電源開発株式会社
大間原子力発電所

意見聴取会指摘事項について
(地盤関係)

平成19年2月
原子力発電安全審査課

図-1.10 岩盤変形試験結果（淡灰色火山礫凝灰岩）
「意見聴取会指摘事項について（地盤関係：その2）」（04-大間設C-44）に加筆

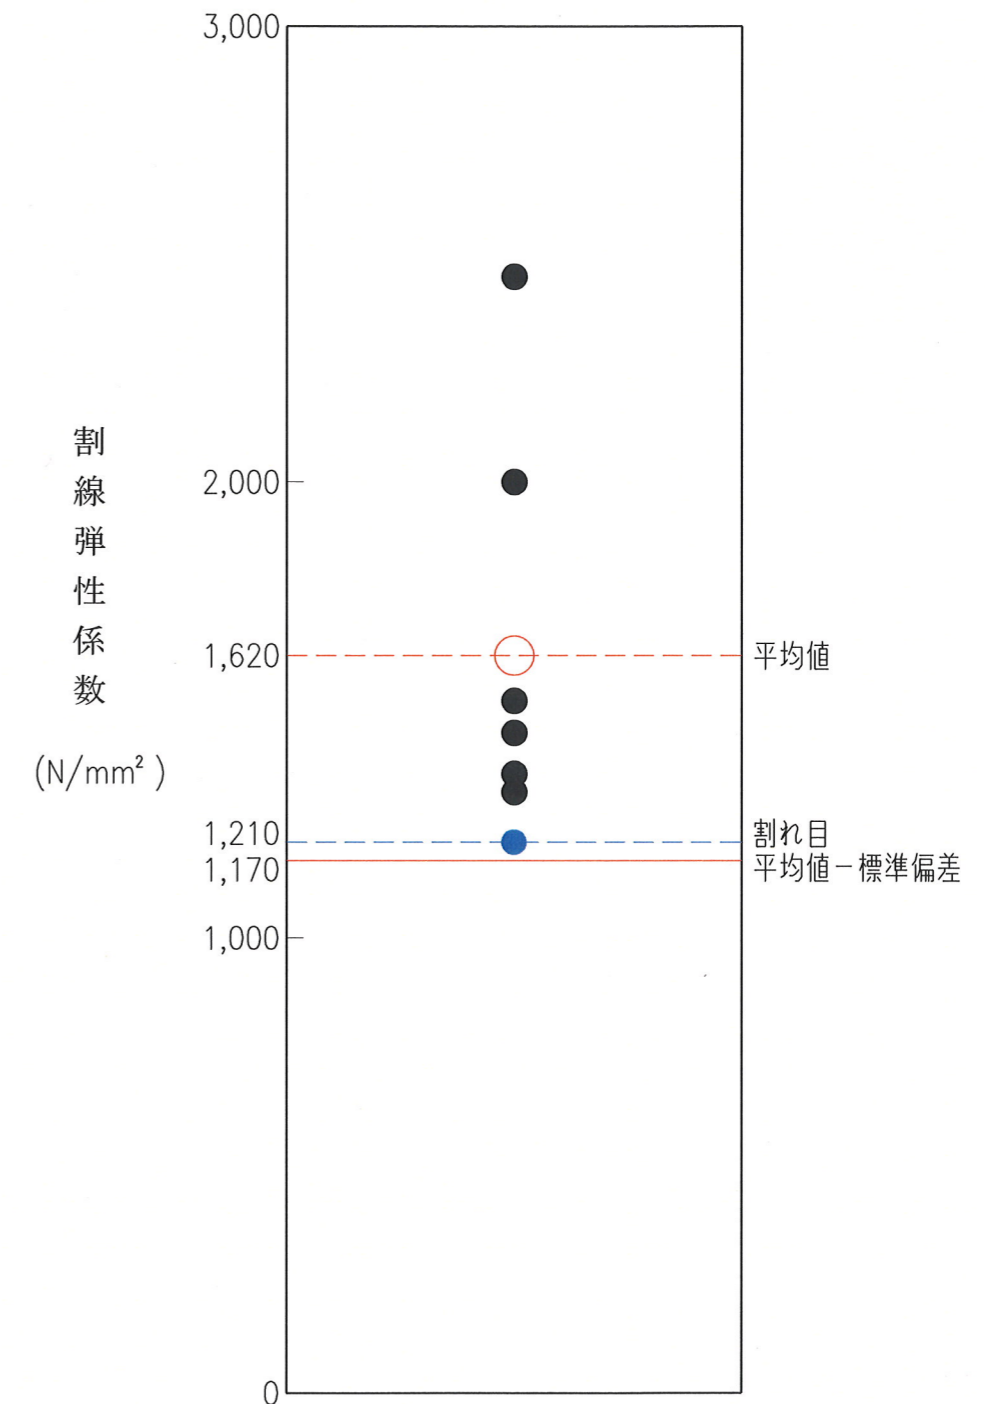
- 1) 断層内物質及びシームの強度・変形特性に関する試験結果のばらつき，並びに淡灰色火山礫凝灰岩の岩盤試験結果のばらつきについて説明すること。

岩盤変形試験から得られた変形係数、接線弾性係数及び割線弾性係数を図-1.10に示す。割線弾性係数(荷重範囲 $0 \text{ N/mm}^2 \sim 1.5 \text{ N/mm}^2$)の平均値は $1.62 \times 10^3 \text{ N/mm}^2$ 、標準偏差は $0.45 \times 10^3 \text{ N/mm}^2$ 、変動係数は 27.8%である。このうち割れ目を対象とした試験位置 J-14 での割線弾性係数は $1.21 \times 10^3 \text{ N/mm}^2$ であり、7点の平均値－標準偏差 ($1.17 \times 10^3 \text{ N/mm}^2$) とほぼ等しい値となっている。

図-2.2 周波数をパラメータにした強度と繰返し回数の関係 (泥岩)¹⁾

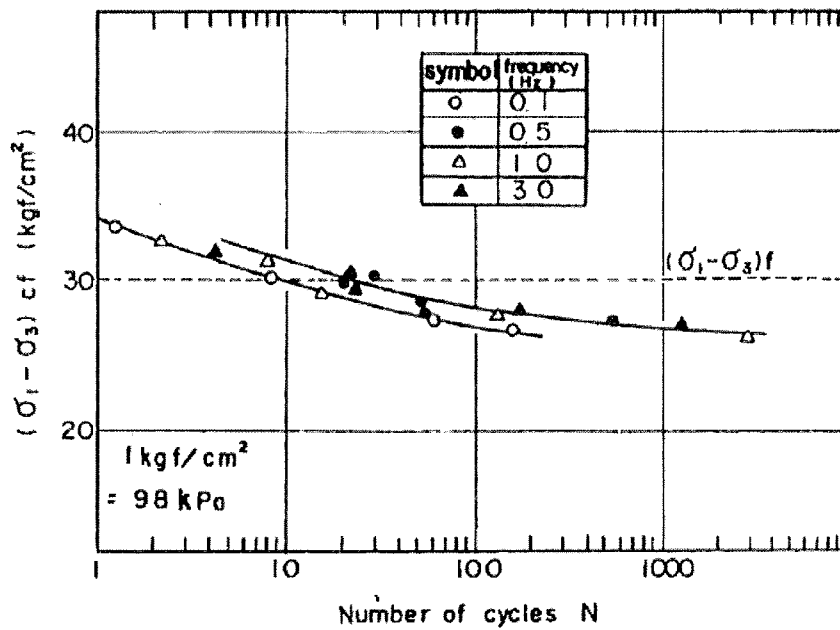
- 1) 動的せん断試験方法の試験条件について説明すること。

波形を正弦波で周波数 0.5Hz を用いているのは、地盤工学会基準「土の繰返し非排水三軸試験方法」(JGS 0541-2000) において波形は正弦波で周波数 0.1Hz~1.0Hz、地盤工学会基準「地盤材料の変形特性を求めるための繰返し三軸試験方法」(JGS 0542-2000) において波形は正弦波あるいは三角波で周波数 0.05Hz~1.0Hz であることを標準としていること、軟岩である泥岩の動的強度試験例¹⁾によれば、図-2.2 に示すように正弦波で 0.1~3.0Hz の間において強度に及ぼす影響は小さい結果が得られていることによるとしている。

図-3.1(1) 動的三軸試験結果図 (淡灰色火山礫凝灰岩)

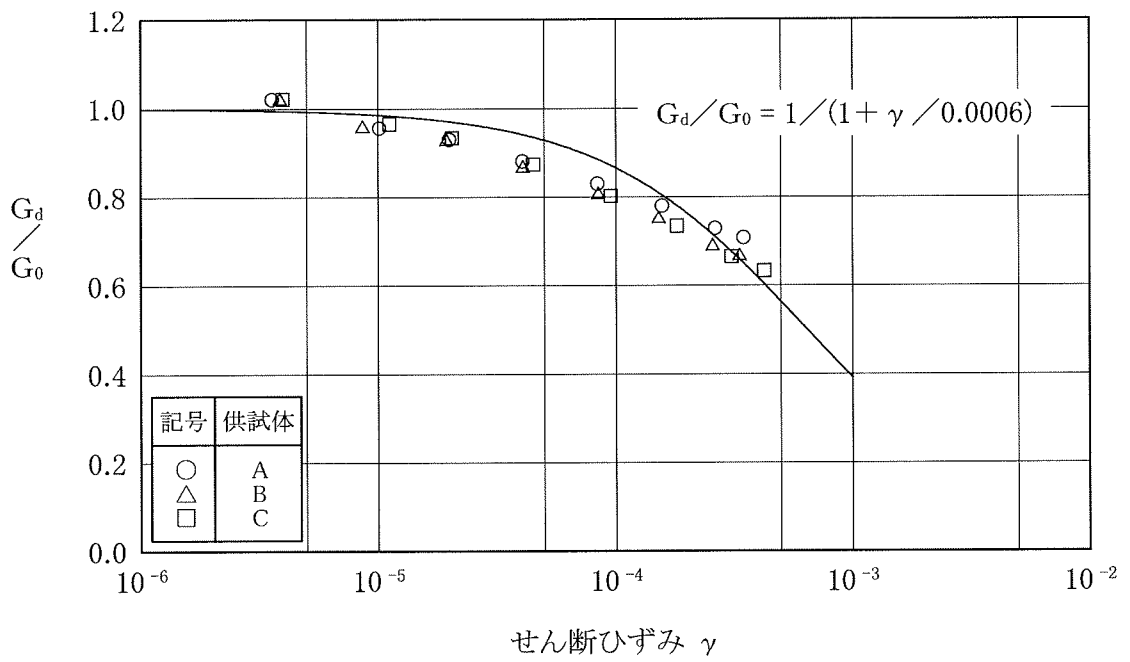
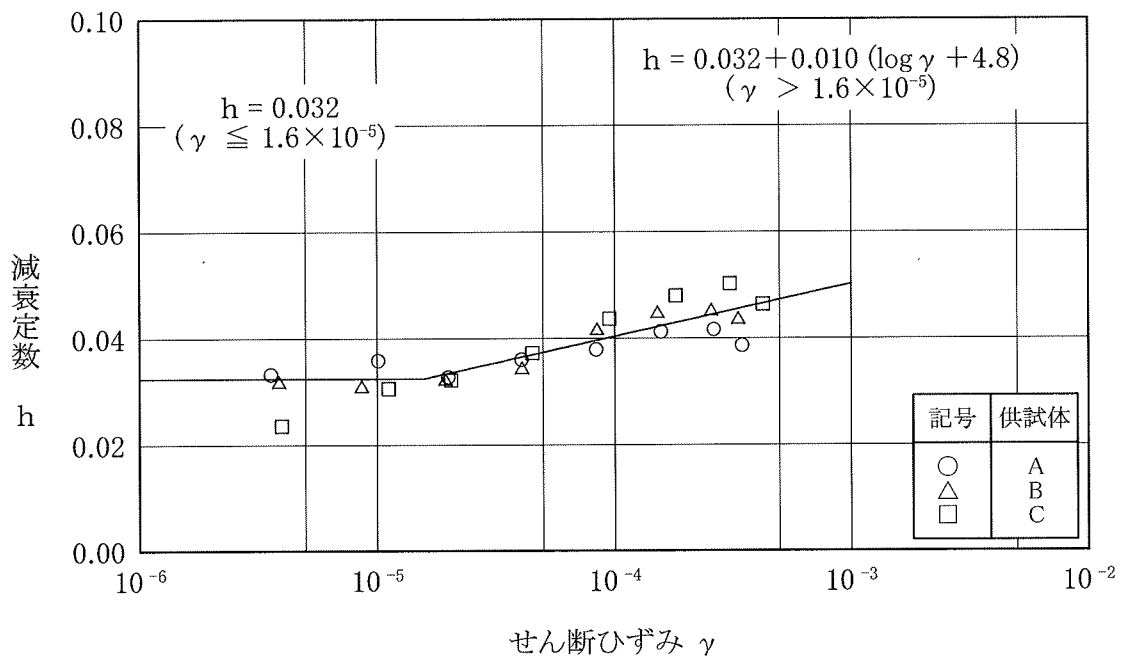
- 1) 岩盤の初期せん断弾性係数等の動的変形特性が基準地震動 S_s に対する岩盤のひずみレベルでどの程度変化し、影響を及ぼすか説明すること。

淡灰色火山礫凝灰岩の動的三軸試験の結果を図-3.1に示す。図によれば、初期せん断弾性係数 G_0 に対して、せん断ひずみが $1.0 \times 10^{-6} \sim 1.0 \times 10^{-4}$ の範囲であれば動せん断弾性 G_d はほとんど低下しないことが言えるとしている。また、減衰定数 h は、全せん断ひずみの範囲で3%を上回っている。
